SERVICE INFO – LuK 0081

Proces odpowietrzania siłownika centralnego 510 0097 10

Zmodyfikowane połączenie hydrauliczne

Producent: Dacia
Nissan
Renault

Foto 2: Poprzednie rozwiązanie z jednym klipsem (po prawej), nowe z dwoma (po lewej)

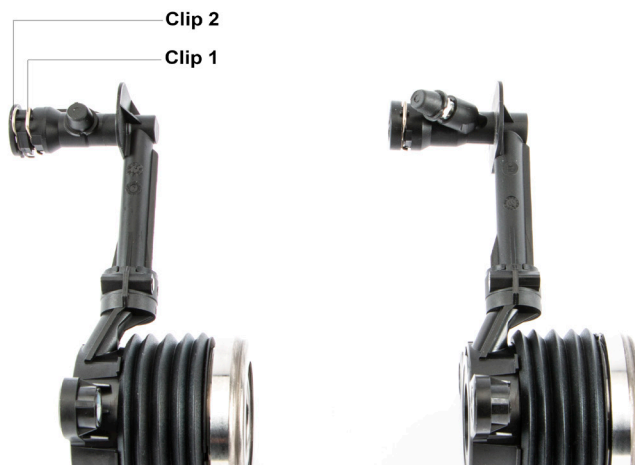
Centralny siłownik hydrauliczny 510 0097 10 został zmodyfikowany. Od teraz odpowiada to bieżącej konfiguracji w procesie produkcji. W przeciwieństwie do poprzedniego rozwiązania (Foto 2, po prawej) teraz dwa klipsy (Foto 2, po lewej) są stosowane do podłączenia przewodu. W zależności od rozwiązania należy zastosować odpowiednią procedurę.

Podczas montażu nowej wersji siłownika należy złączyć przewód wepchnąwszy go do końca. Czyli oba klipsy muszą być zaciśnięte.
